## Keuringsverslag van een elektrische laagspanning- en zeer lage spanningsinstallatie

**NIET CONFORM**

Straatnaam Lavendelstraat  
Huisnummer 22  
Busnummer 1e Verdieping  
Postcode 9400  
Gemeente NINOVE  
Land België

Controlebezoek van een huishoudelijke installatie volgens (KB 08/09/2019) - AREI Boek 1- 6.5. en 8.2.2. en 4.2.4.3.

Afbeelding schakel- en verdeelbord:

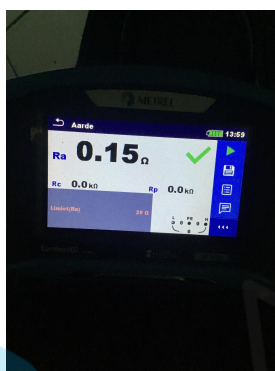
15.02 De aanduiding van de stroomkringen en/of apparatuur, aansluitklemmen, enz dient aangebracht of vervolledigd te worden. (Boek 1 Onderafdeling 3.1.3.1. en 3.1.3.3.A. en 5.1.6.1)

15.10 Niet gebruikte invoeringen van het verdeelbord zijn niet correct of onvoldoende afgedicht. (Boek 1 Afdeling 5.1.4. en 4.2.2.3.)

18.09 Bij aansluiting van meeraderige geleiders dient men aangepaste adereindhulzen te gebruiken. (Boek 1 Onderafdeling 5.2.6.1. en 1.4.1.2.)
